Bomen Effect Analyse Vonk* Museumpark

Bomen Effect Analyse

Status rapport:	Concept 18 mei 2022 Aangepast 24 mei 2022
Opdrachtgever:	Stichting Eindhoven Museum T.a.v. mevr. A van Kuilenburg
Mijn referentie:	2022057
Opdrachtnemer:	Vermeulen Boomadvies R. Vermeulen Schaijkseweg 7 5411 RL Zeeland 06-11360602 www.vermeulenboomadvies.nl KVK nr: 67238963 BTW nr: NL001838843B44

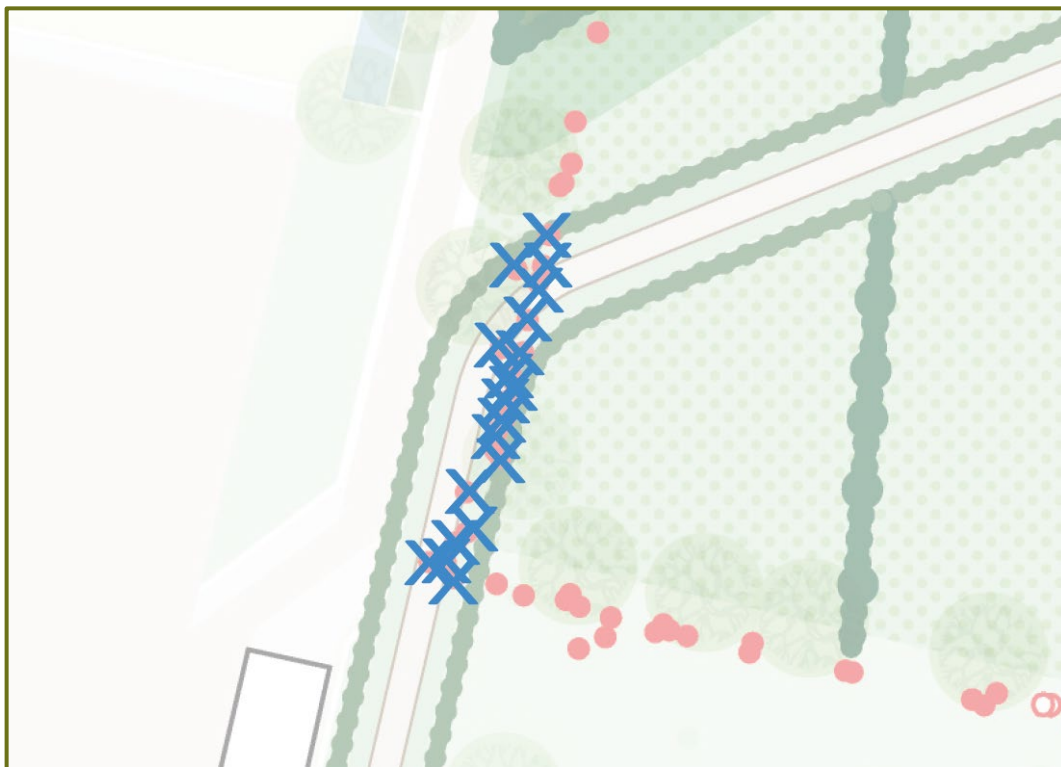
Op basis van kennis en ervaring zijn de effecten op de bomen inzichtelijk gemaakt. Vervolgens is geconcludeerd of duurzaam behoud van de bomen wel of niet mogelijk is. In onderstaande *tabel 1* zijn de te kappen bomen weergegeven. In *bijlage 2* zijn de te kappen bomen op het ontwerp weergegeven.

Aanbevelingen met betrekking tot het behouden of niet behouden van bomen en eventuele noodzakelijke maatregelen zijn per locatie beschreven. In *bijlage 3* zijn alle aanbevelingen schematisch weergegeven.

Afbeelding 2. Knelpunten locatie 1

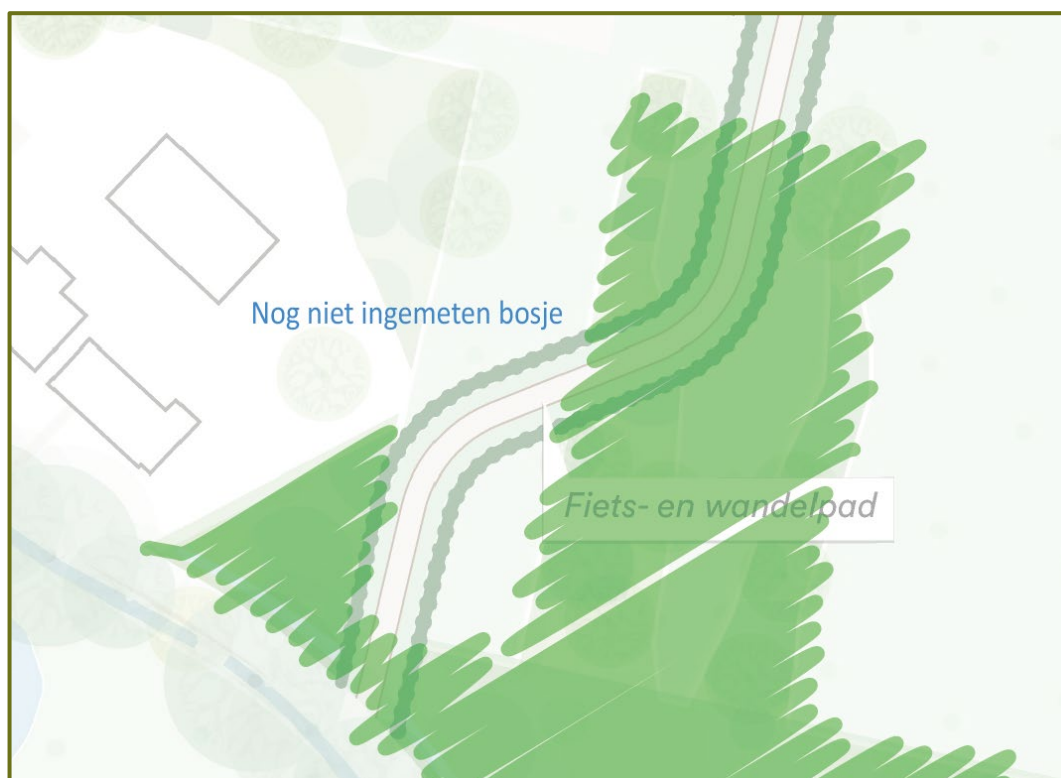
Hier is voorgenomen een fiets- en wandelpad te realiseren.

Voor de realisatie van het fiets- en wandelpad dienen 18 bomen gekapt te worden.

Geadviseerd wordt het fiets- wandelpad op één specifieke locatie te situeren om de rij bomen te doorkruisen, zie de twee opties in *bijlage 2*. Op deze manier hoeven enkel 3-4 bomen gekapt te worden.

Afbeelding 6. Knelpunten locatie 3

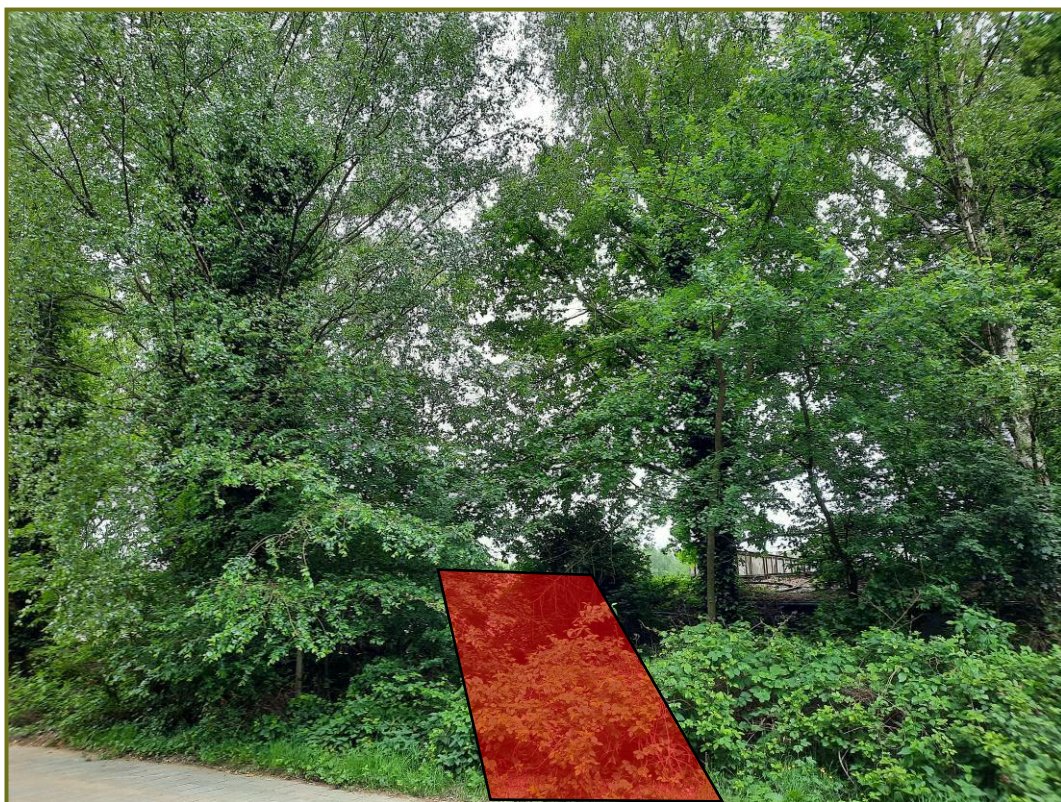
Hier is voorgenomen een fiets- en wandelpad te realiseren. Het fiets- en wandelpad ligt op korte afstand van de bomen. Het huidige gebouw van Leeuw wordt gesloopt maar staat op korte afstand van de bomenrij.

Bij de realisatie van het fiets- en wandelpad zal schade aan wortels ontstaan bij de bomen aan weerszijde van het pad. Bij de sloop van het gebouw bestaat de kans op schade aan de kronen van de aangrenzende bomen.

Geadviseerd wordt de details m.b.t. het fiets- en wandelpad op deze locatie in een uitgebreidere BEA te onderzoeken. Bij voorkeur wordt op een dergelijke locatie niet gegraven, maar dient het fiets- en wandelpad zwevend over het huidige maaiveld te worden aangelegd.

Geadviseerd wordt voorafgaand aan de sloop van het gebouw de aangrenzende bomen te laten snoeien door een gecertificeerd boomverzorger.

Afbeelding 11. Knelpunten locatie 6

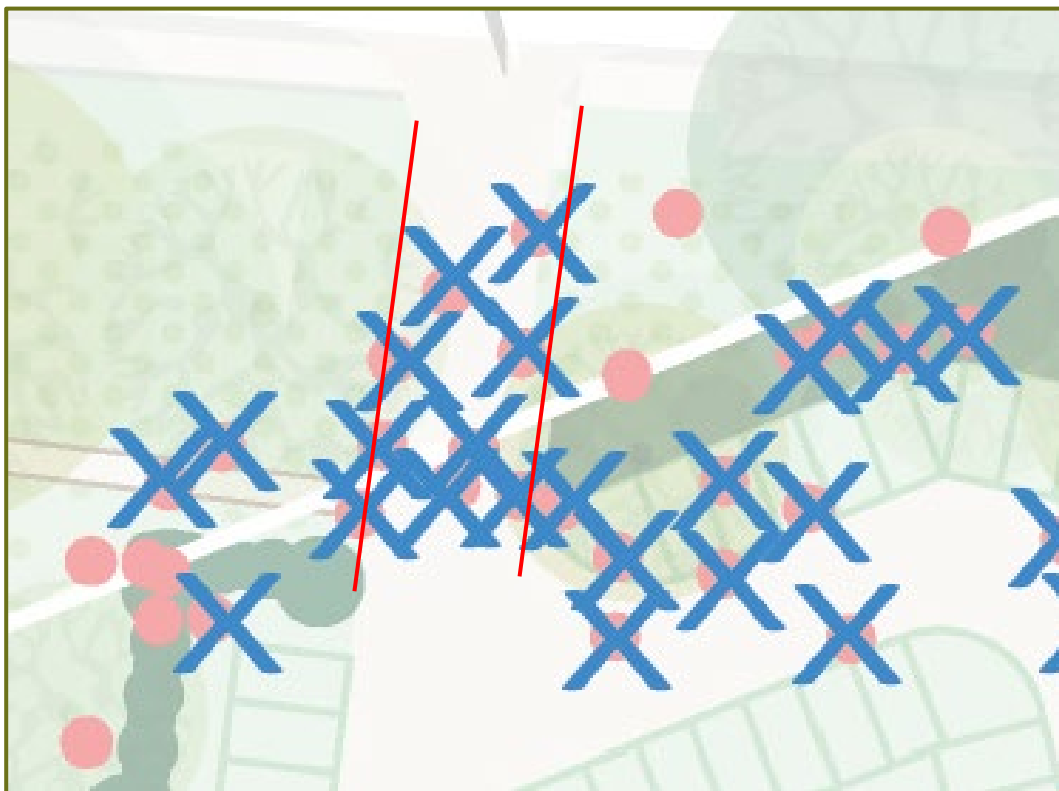
Hier is voorgenomen de entree naar de parkeerplaatsen te realiseren.

Voor de realisatie van de entree dienen 10 bomen gekapt te worden.

Geadviseerd wordt de entree gunstiger te situeren, zie *bijlage 2*. Op deze manier hoeven enkel 5-6 bomen (berken/elzen in plaats van zomereiken) gekapt te worden.

Afbeelding 15. Knelpunten locatie 8

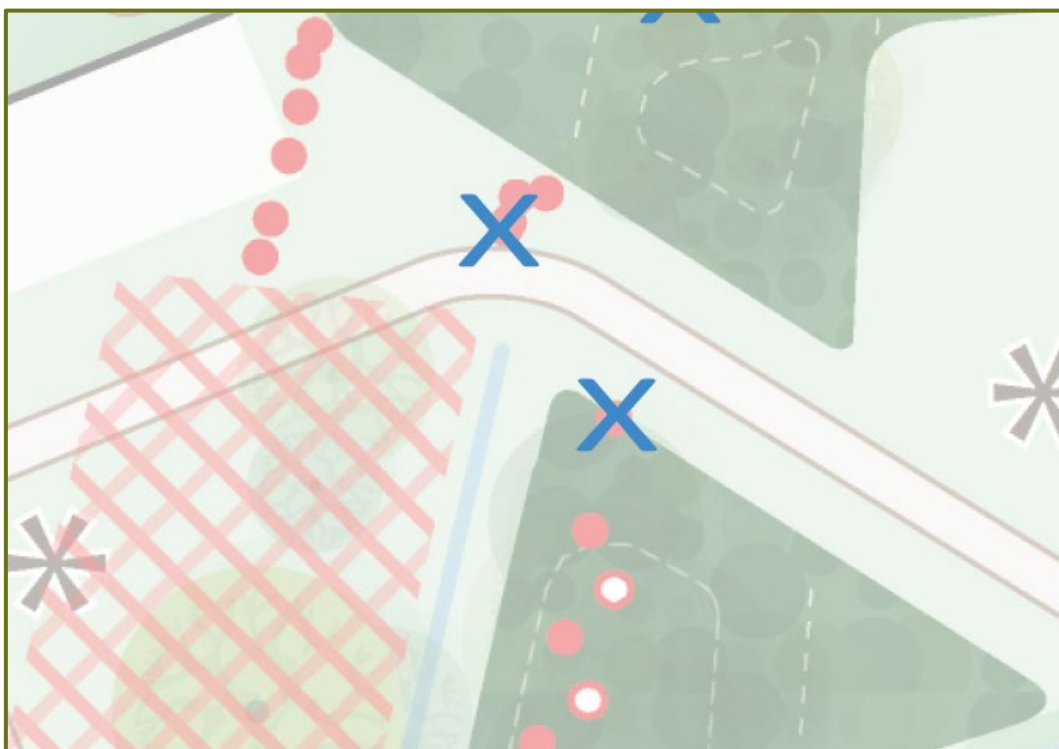
Het stervormige wandelpad is ongunstige gesitueerd ten opzichte van enkele knotwilgen.

Voor de realisatie van het stervormige wandelpad dienen 5 knotwilgen gekapt te worden.

Geadviseerd wordt het stervormige wandelpad gunstiger te situeren, zie *bijlage 2*. Op deze manier hoeven geen extra knotwilgen gekapt te worden.

Afbeelding 16. Knelpunten locatie 9

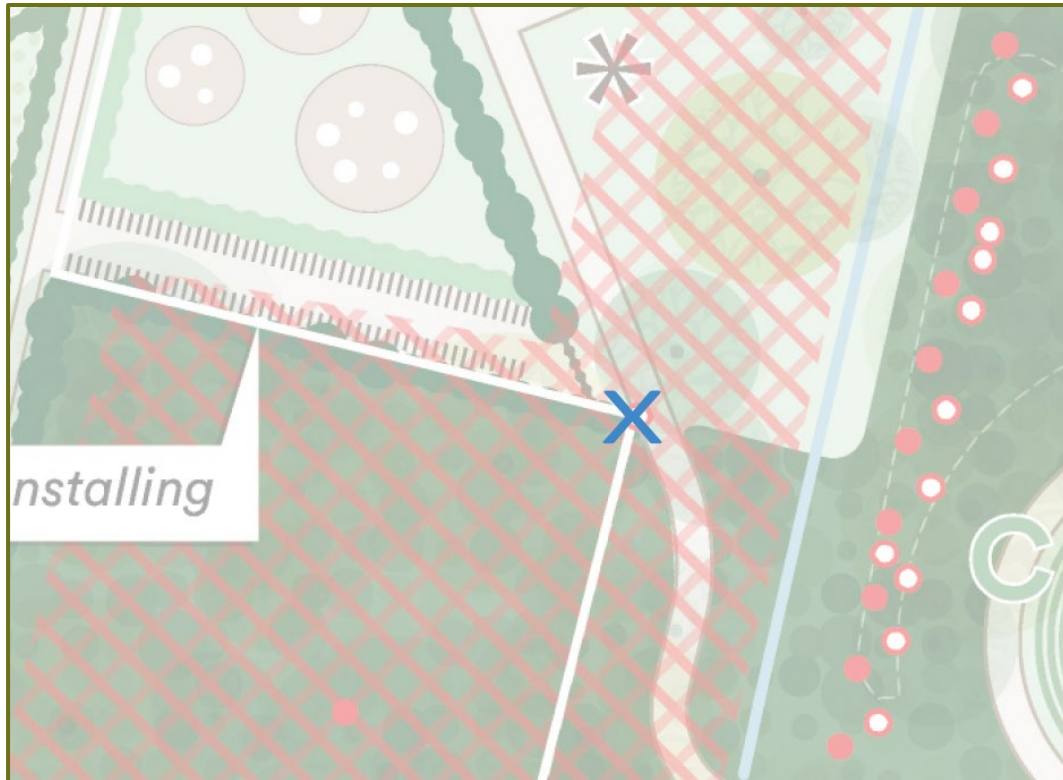
Het wandelpad is ongunstig gesitueerd ten opzichte van met name de grote populier met nummer 217. De bomen staan op een verhoogde grondwal, die deels zal moeten worden afgegraven.

Voor de realisatie van het wandelpad dienen zowel de wilgen als de grote populier gekapt te worden.

Geadviseerd wordt het wandelpad verder van de populier af te situeren, zie *bijlage 2*. Op deze manier moeten de 4 wilgen gekapt worden, maar kan de grote populier duurzaam behouden blijven.

Afbeelding 17. Knelpunten locatie 10

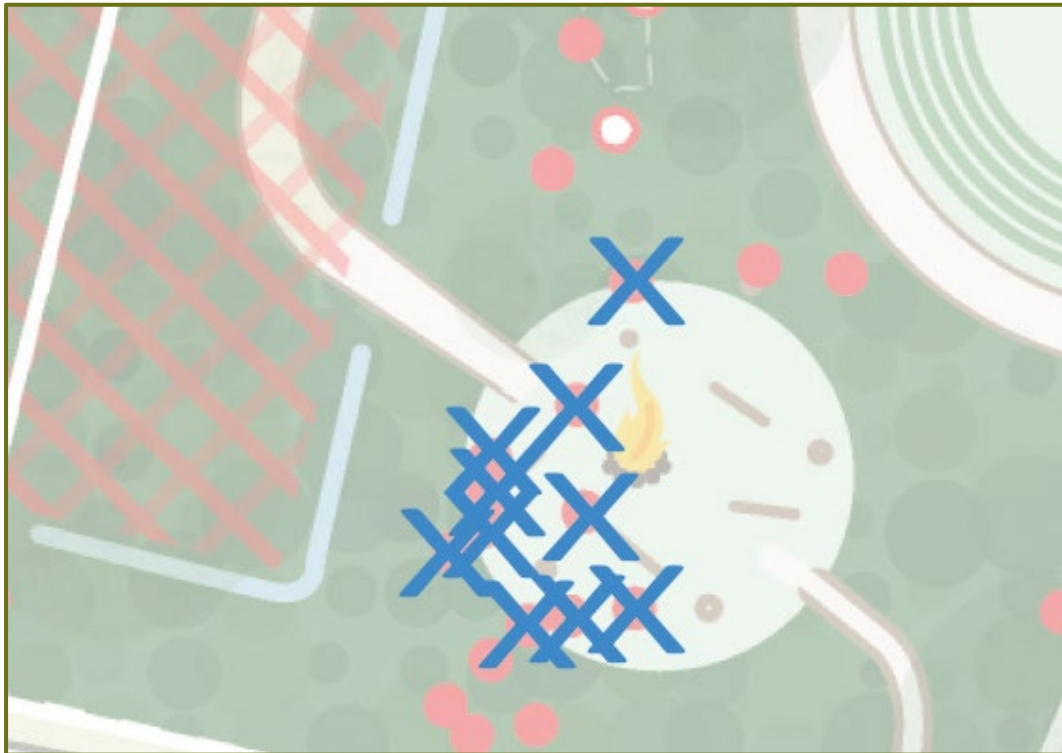
Het wandelpad is ongunstig gesitueerd ten opzichte van de wilg met nummer 334. Ook loopt het wandelpad door het huidige bosje.

Voor de realisatie van het wandelpad dient de wilg gekapt te worden. Ook dienen circa 20 bomen in het bosje gekapt te worden.

Geadviseerd wordt het wandelpad gunstiger te situeren ten opzichte van de wilg, zie *bijlage 2*.

Bij voorkeur wordt op een dergelijke locatie niet gegraven, maar dient het wandelpad zwevend over het huidige maaiveld te worden aangelegd.

Afbeelding 19. Te kappen bomen in de kampvuurplaats

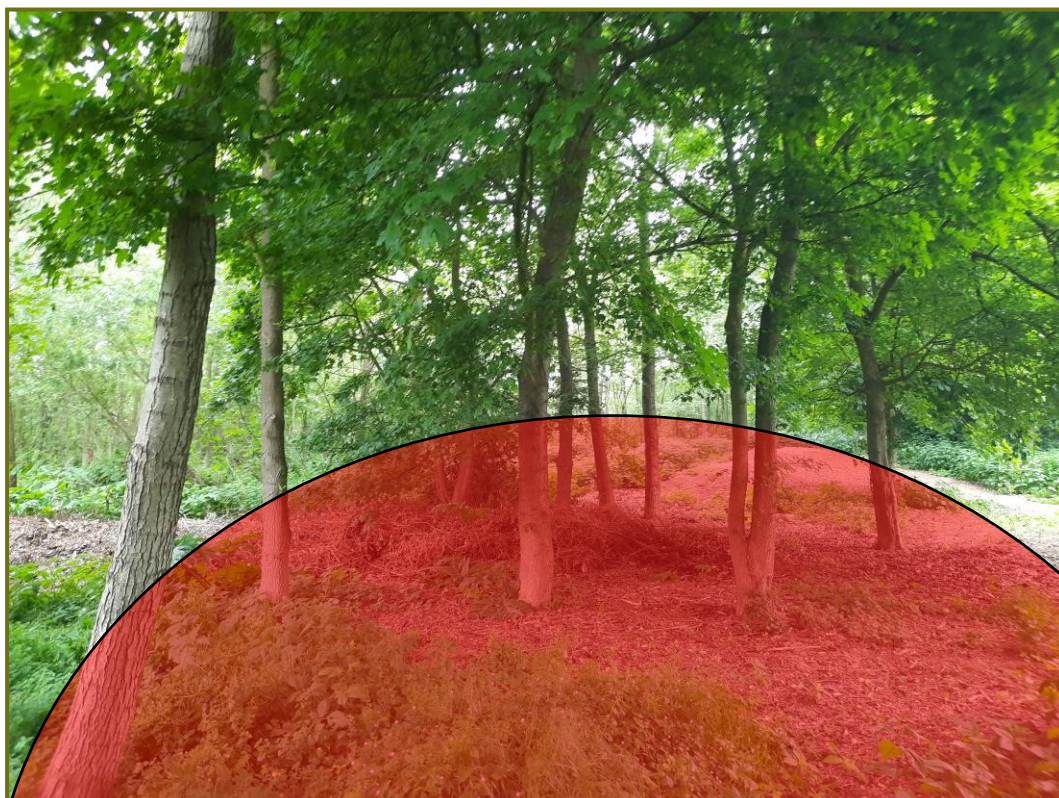
De kampvuurplaats is ongunstige gesitueerd ten opzichte van de bestaande bomen.

Voor de realisatie van de kampvuurplaats dienen 10 bomen gekapt te worden.

Geadviseerd wordt de kampvuurplaats gunstiger te situeren, zie *bijlage 2*.

Op deze manier hoeft maar 1 boom gekapt te worden.

Bij voorkeur krijgt de kampvuurplaats een andere functie. Het stoken van hout is niet meer van deze tijd en zal mogelijk binnen enkele jaren worden verboden binnen de bebouwde kom van dorpen en steden.

Afbeelding 21. Knelpunten locatie 12

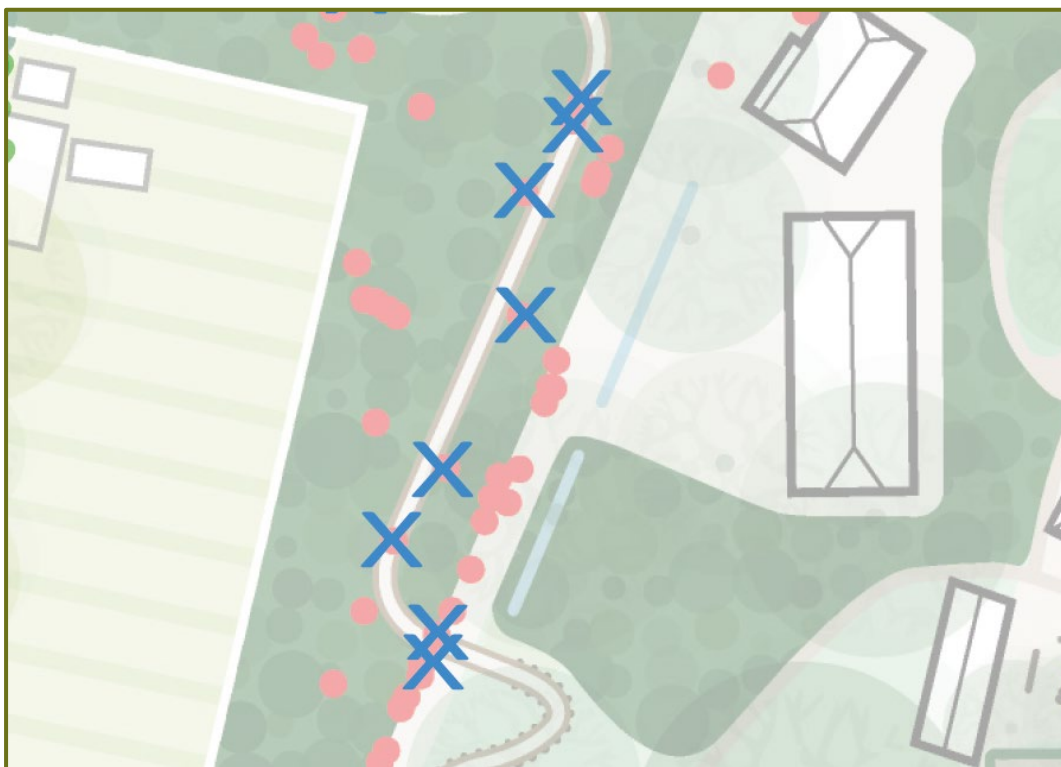
Het wandelpad is ongunstige gesitueerd ten opzichte van de bestaande bomen.

Voor de realisatie van het wandelpad dienen 8 bomen gekapt te worden.

Geadviseerd wordt het wandelpad gunstiger te situeren, zie *bijlage 2*. Op deze manier hoeven slechts 2 bomen gekapt te worden.
